欧亚·西城国际15#A、15#B、16#楼规划局部调整平面图（公示板）

欧亚·西城国际15#A 15#B、16#楼竣工图

规划总平面图 1:1000

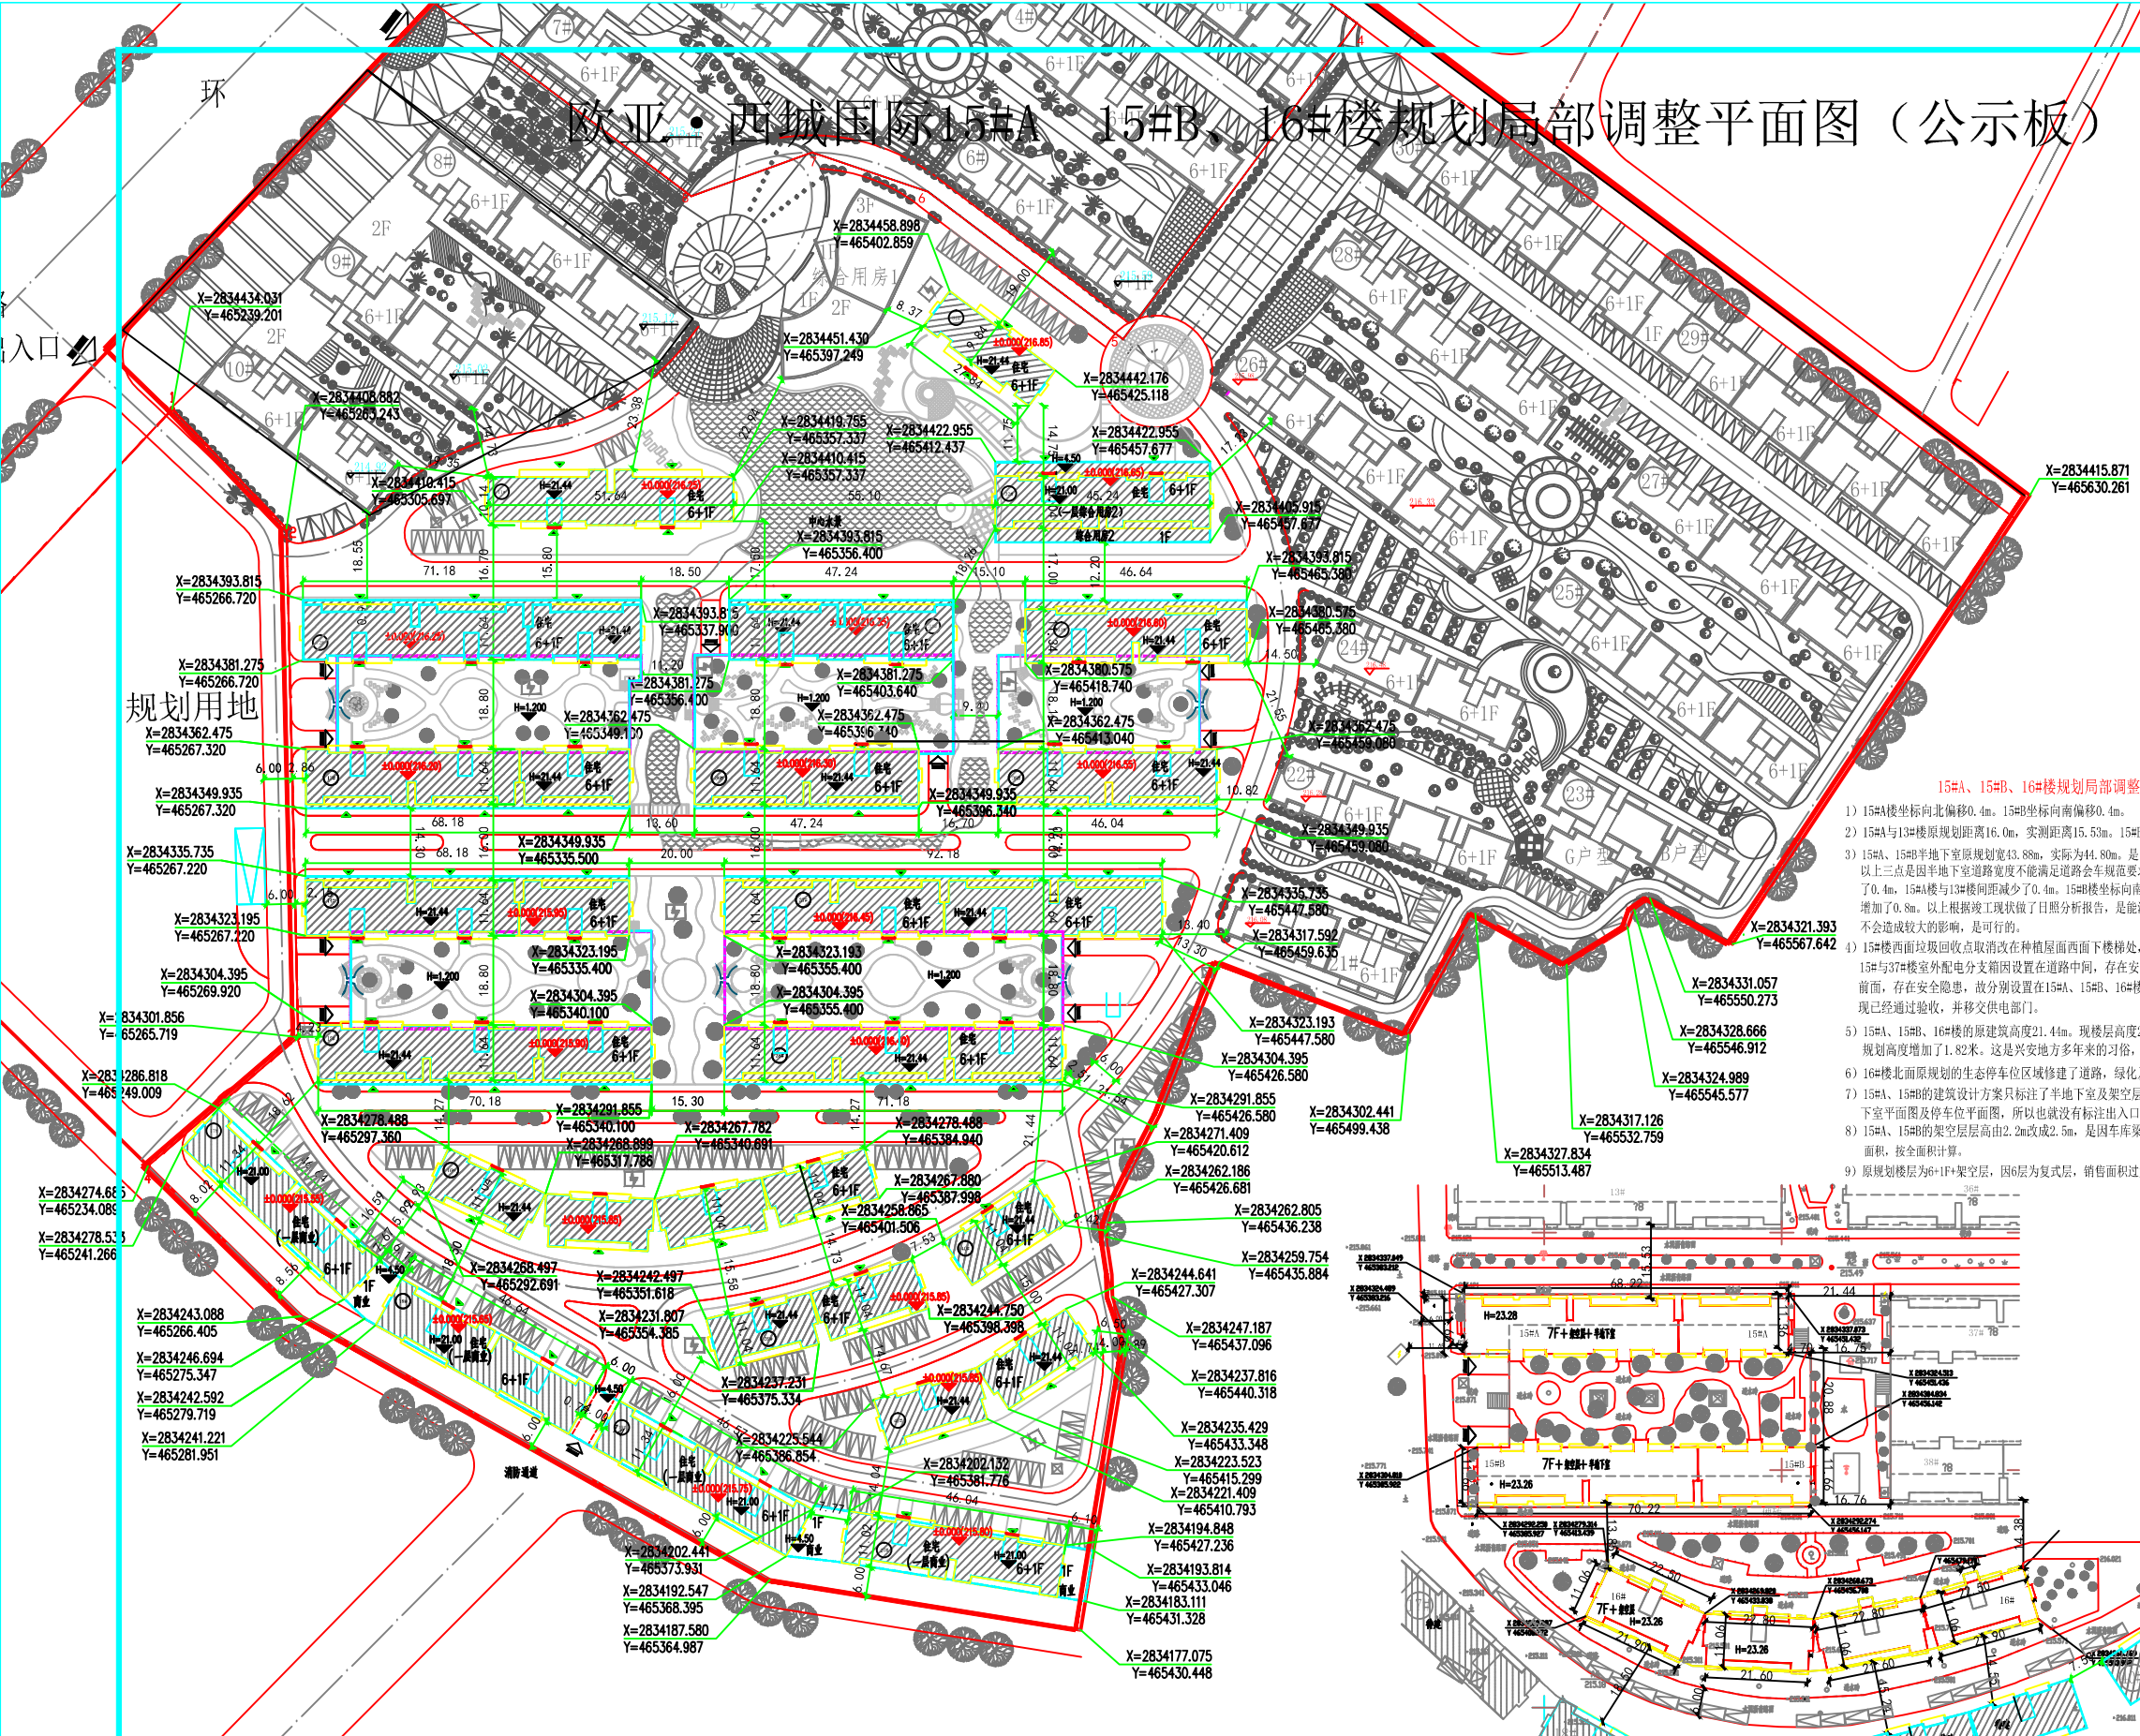
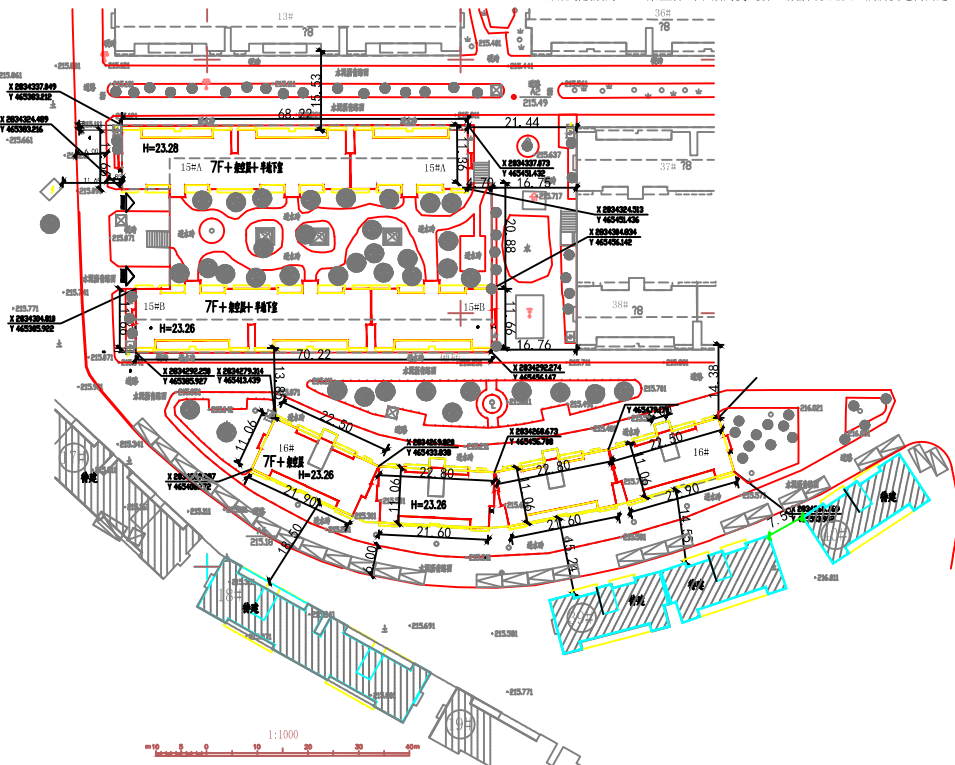
- 15#A、15#B、16#楼规划局部调整内容：
- 15#A楼坐标向北偏移0.4m，15#B楼坐标向南偏移0.4m。
 - 15#A与13#楼原规划距离16.0m，实测距离15.53m，15#B与16#楼原规划距离14.27m，实测13.85m。
 - 15#A、15#B半地下室原规划宽度3.88m，实际为4.80m，是因地下道路每条增加了0.4m，二条道路增加0.8m，半地下室宽度增加了0.8m。以上三点是因半地下室道路宽度不能满足道路车行规范要求，故每条道路增加了0.4m，二条道路增加0.8m，因此15#A楼的坐标向北偏移了0.4m，15#A楼与13#楼间距减少了0.4m，15#B楼坐标向南偏移0.40m，15#B与16#楼的间距减少了0.4m，15#A、15#B的半地下室宽度增加了0.8m。以上根据竣工现状做了日照分析报告，能满足正常日照要求的，调整在规划允许范围之内，对整个小区道路、绿化率不会造成较大的影响，是可行的。

- 15#楼西侧垃圾回收点取消改在种植屋面西面下楼梯处，增加了东面下楼梯梯边的绿化带垃圾回收点及16#楼前垃圾回收点。15#与37#楼室外配电箱因设置在道路中间，存在安全隐患，故改在37#楼旁边。15#B楼与16#楼的室外配电箱原设置在16#楼前面，存在安全隐患，故分别设置在15#A、15#B、16#楼的西面山墙。室外配电箱的设置是供电部门根据供电要求进行设计、施工，现已通过验收，并移交供电部门。

- 15#A、15#B、16#楼的原建筑高度21.4m，现楼层高度23.26m，（架空层原层高2.2m，现2.5m，层高2.8m，现3.0m），高度比原规划高度增加了1.82米。这是兴安地方多年来的习俗，楼层高度3.0米，也属于历史遗留问题，增加的高度可以满足日照要求。
 - 16#楼北面原规划的生态停车位区域修建了道路，绿化及电动车停车位，现将停车位改在南面道路边。

- 15#A、15#B的建筑设计方案只标注了半地下室及架空层，半地下室出入口没有标注，是因为只做了架空层平面图，没有做半地下室平面图及停车位平面图，所以就没有标注出入口。但在总平面图上有标注。
 - 15#A、15#B的架空层原高由2.2m改成2.5m，是因车库梁高0.4m，不能满足要求，修建隔墙是经业主同意后修建的，应属于不计容面积，按全面积计算。

- 原规划楼层为6+1F+架空层，因6层为复式层，销售面积过大，属历史遗留问题，并经建设局允许可以分层销售的，同层按7F销售。
